**TRIBUNAL REGIONAL DO TRABALHO DA 7ª REGIÃO
COORDENADORIA DE MANUTENÇÃO E PROJETOS**

PROAD Nº 3990/2021 (Principal)

INFORMAÇÃO TÉCNICA Nº 02

- 1.1. O objetivo dessa informação técnica é de esclarecer a alteração de quantidades, referente ao objeto do Contrato nº 12/2023, que trata das obras de execução dos **Serviços de Retrofit das Fachadas, Recuperação Estrutural, Impermeabilização e Serviços Gerais do Edifício Dom Helder Câmara, situado a Avenida Tristão Gonçalves nº 912 - Centro - Fortaleza /CE, pertencente ao Tribunal Regional do Trabalho da 7ª Região, contratada sob o regime de empreitada preços unitários.**
- 1.2. O Setor de Fiscalização de Obras e Serviços deste TRT, considerando o objeto do **PROAD nº 3990/2021**, diante do exposto anteriormente, vem informar a necessidade da celebração do **SEGUNDO TERMO ADITIVO AO CONTRATO Nº 12/2023**, a considerar **ACRÉSCIMOS e SUPRESSÕES DE SERVIÇOS**, com prorrogação de **60 (sessenta) dias** do Prazo Contratual, bem como, do Prazo de Vigência do contrato.

Foto 09 - Desenho esquemático do peitoril em placa de alumínio composto (ACM) com largura média de 1,94m, profundidade de 20cm e virada de 10cm, perfazendo uma área unitária de 0,58m² (1,94 x 0,30m).

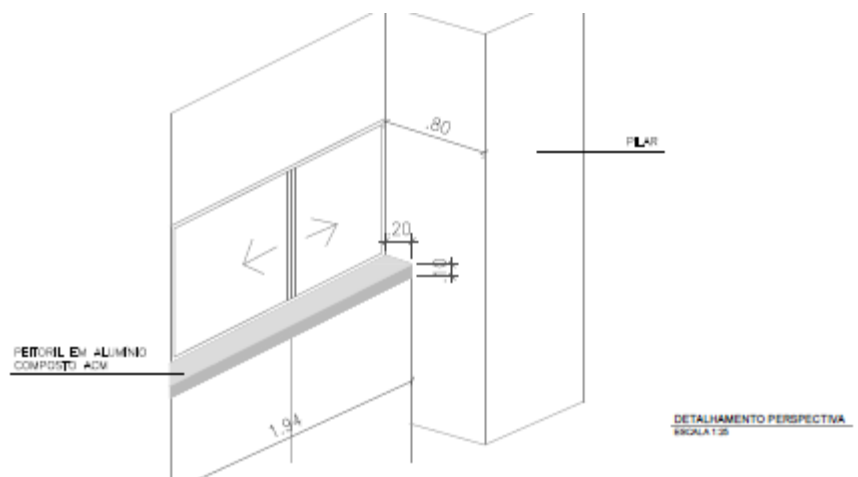
3.7.4. Diante do exposto, conclui-se que a sobreposição dos peitoris de granito por placas de alumínio composto (ACM) trata-se de um **FATO SUPERVENIENTE**, pois não era possível o **Autor do Projeto**, no momento da instrução processual, prever essa condição da falta de ortogonalidade dos peitoris, que somente foi constatada após a execução da fachada de painéis modulares de ACM.

3.7.5. Por essa razão, a Comissão de Fiscalização acatou a proposição da Contratada e propõe o **ACRÉSCIMO** da quantidade de **224 peitoris** (122 peitoris da Fachada Norte e 122 peitoris da Fachada Sul) com **0,58m²** de área unitária, perfazendo um total a ser acrescido de **129,92m²**. Por se tratar de um **ITEM NOVO de COMPOSIÇÃO (Anexo III)**, adequou-se a composição de preço unitário existente do item **2.2.7 - REVESTIMENTO METÁLICO EM ALUMÍNIO COMPOSTO ACM, E=3mm, PINTURA KAYNAR 500 COMPOSTA POR SEIS CAMADAS, FORNEIMENTO E MONTAGEM, INCLUSIVE ESTRUTURA METÁLICA AUXILIAR EM PERFIL DE**

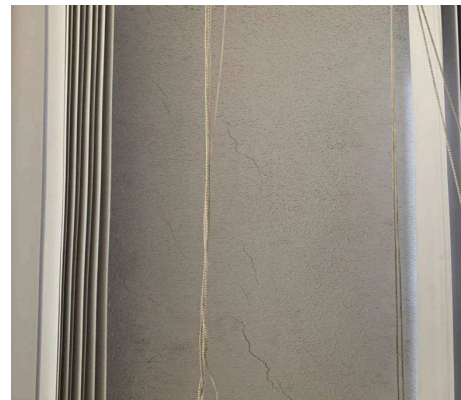
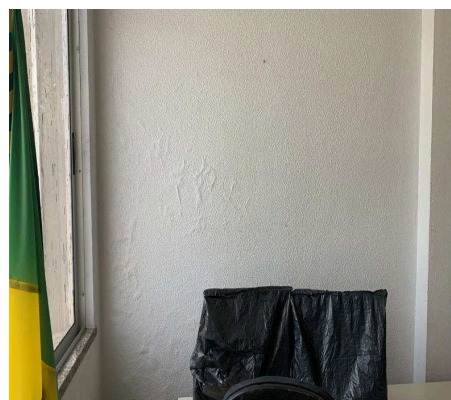
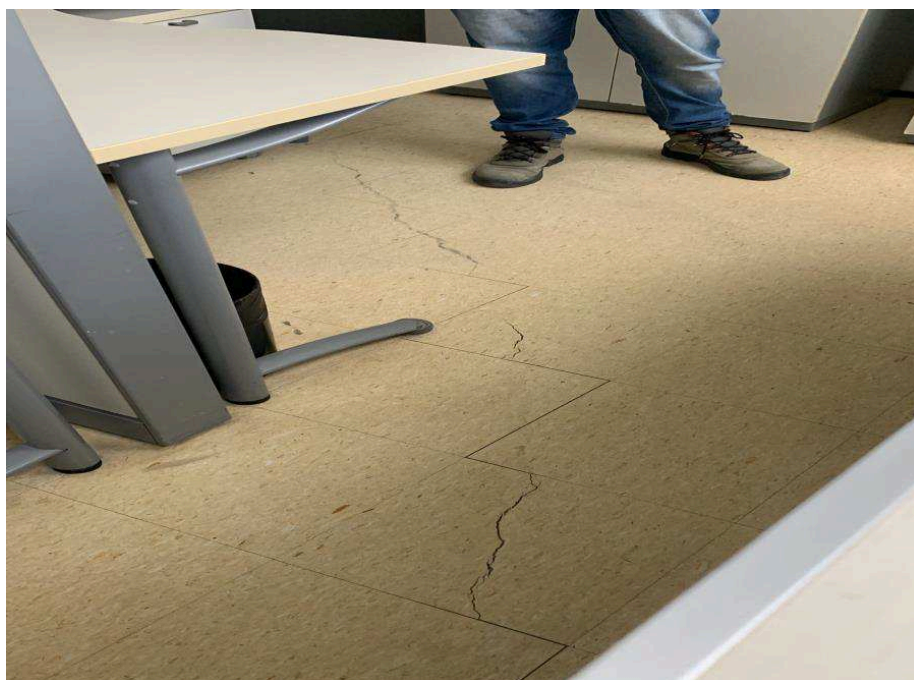
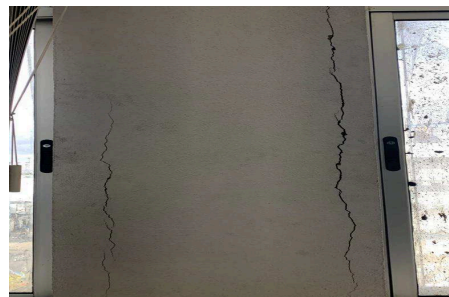
ALUMINIO E PARAFUSOS DE FIXAÇÃO EM AÇO ÍNOX apresentada na proposta vencedora da Contratada em 10/03/23 (doc. 154 PROAD nº 3990/2021). Tomando como referência o protótipo apresentado acima, foram apropriados pela Comissão de Fiscalização os novos coeficientes da composição existente, para a formação da nova composição de preço unitário do item **2.2.14 - SOBREPOSIÇÃO DOS PEITORIS DE JANELA EM REVESTIMENTO METÁLICO EM ALUMÍNIO COMPOSTO ACM, E=3mm, PINTURA KAYNAR 500 COMPOSTA POR SEIS CAMADAS, FORNEIMENTO E INSTALAÇÃO COM PARAFUSOS DE FIXAÇÃO EM AÇO ÍNOX (Anexo III).**

3.7.6. Utilizando-se dos preços dos insumos da composição do item **2.2.7 - REVESTIMENTO METÁLICO EM ALUMÍNIO COMPOSTO ACM, E=3mm, PINTURA KAYNAR 500 COMPOSTA POR SEIS CAMADAS, FORNEIMENTO E MONTAGEM, INCLUSIVE ESTRUTURA METÁLICA AUXILIAR EM PERFIL DE ALUMINIO E PARAFUSOS DE FIXAÇÃO EM AÇO ÍNOX**, parte integrante da proposta da Contratada do dia 10/03/2023, registramos que os preços dos insumos e o BDI de Serviços de **25,98%** permaneceram inalterados no cálculo, resultando no valor de **R\$ 351,99/m²** para a nova composição de preço unitário da sobreposição de peitoril existente com placas de alumínio composto (ACM) (Anexo III).

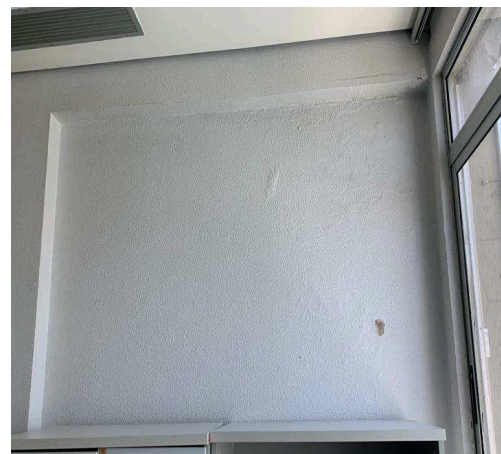
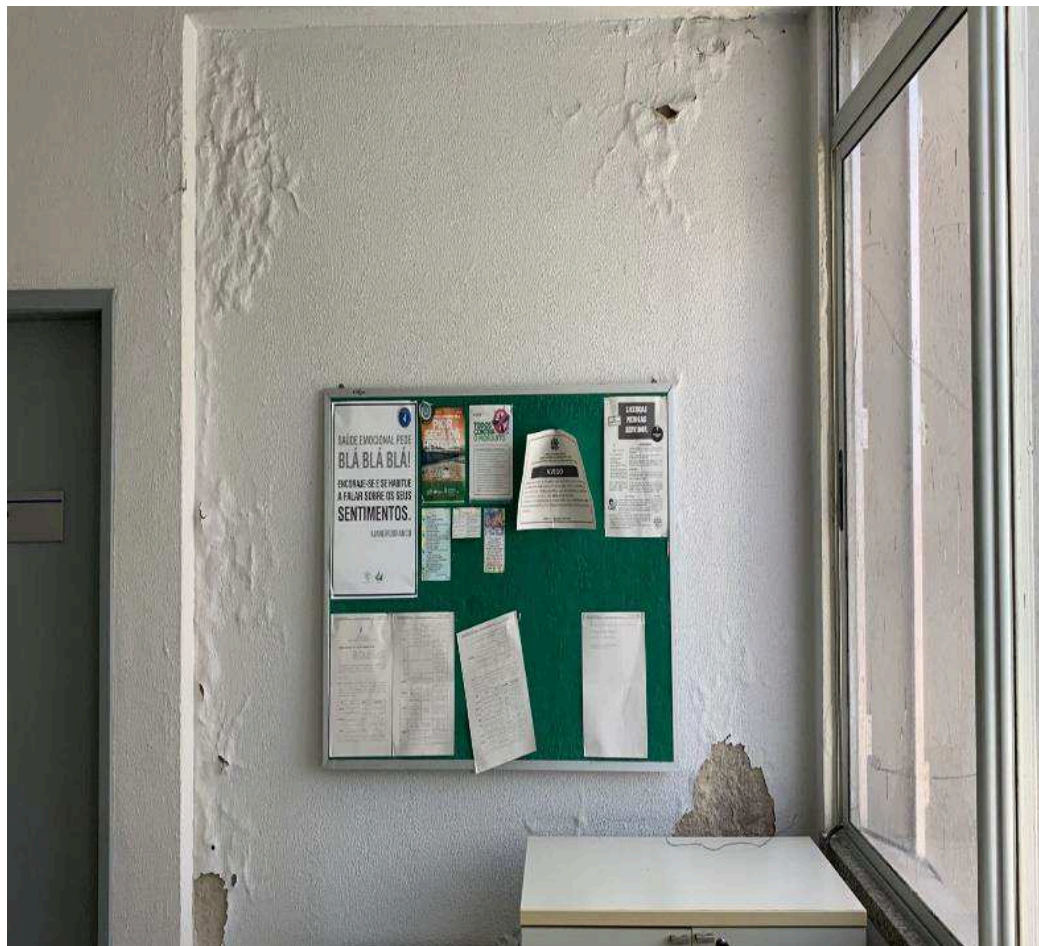
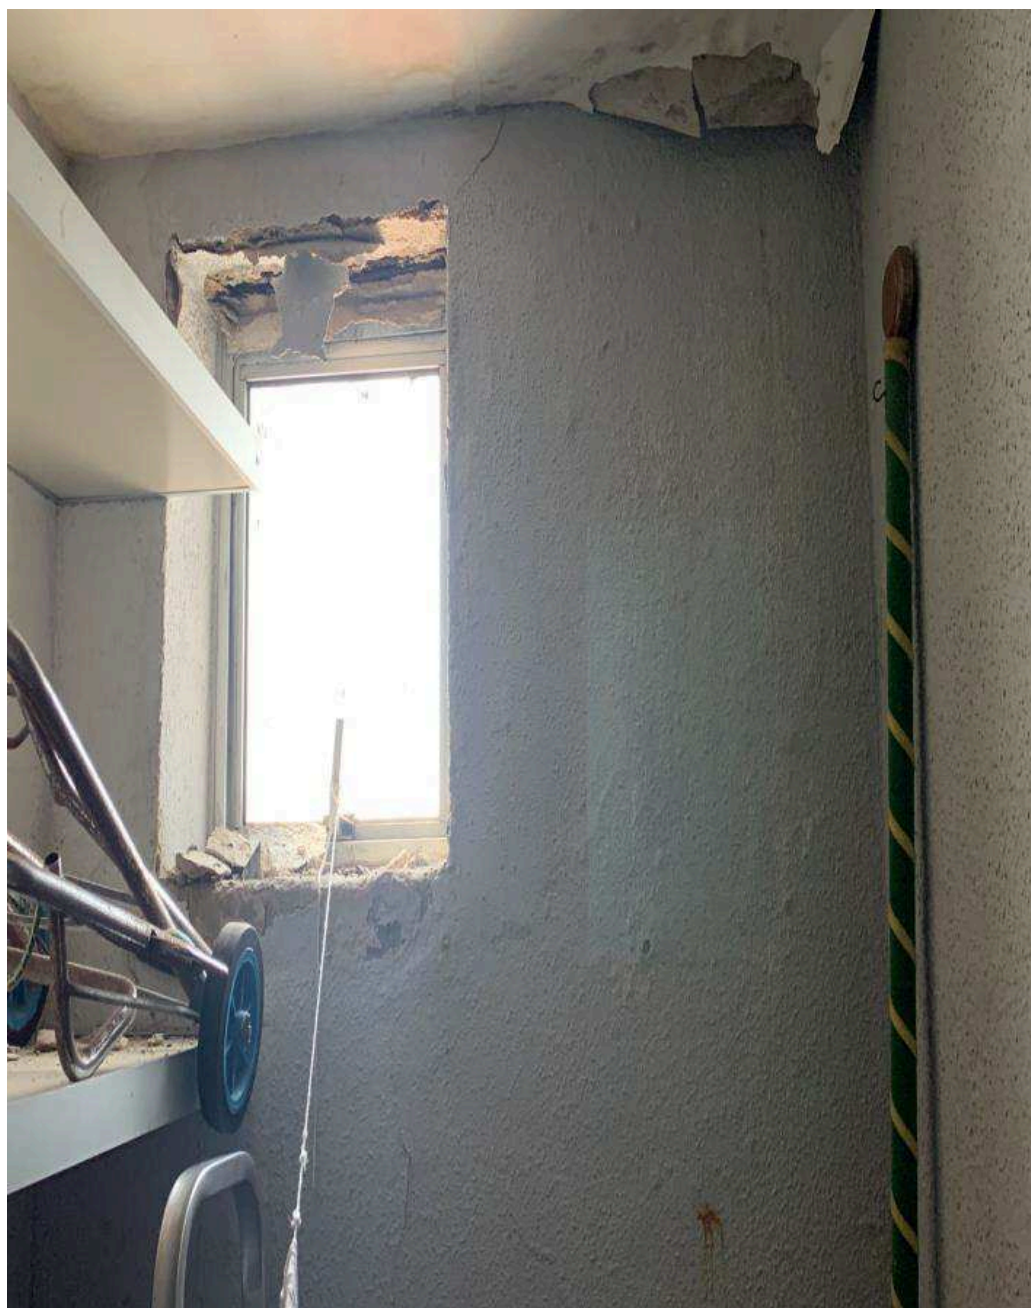
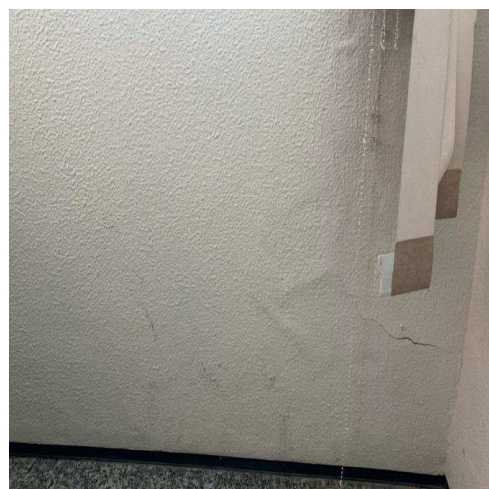
3.8.1. Para uma demonstração das patologias constatadas pela Comissão de Fiscalização, seguem abaixo alguns registros fotográficos feitos pela equipe:

3.8.6. Como consequência das medições de campo realizadas pela Comissão de Fiscalização, houve uma alteração na **área de demolição e recuperação do forro de gesso**, pois durante a execução da obra, tivemos uma repercussão maior sobre o forro de gesso do **9º Pavimento**, que está logo abaixo da laje de Cobertura, repleta de vazamentos na manta de impermeabilização existente. Isso danificou bastante o forro desse andar, conforme os registro fotográficos apresentados em epígrafe.

3.8.7. Por essa razão, teremos um **ACRÉSCIMO** de **565,90m²** nos itens **4.4.4 - REMOÇÃO DE FORRO DE GESSO / 4.4.5 - FORRO DE GESSO COMUM, EM PLACAS SOB LAJE, SEM NECESSIDADE DE ESTRUTURA PARA SUPORTE**, considerado por esta Fiscalização
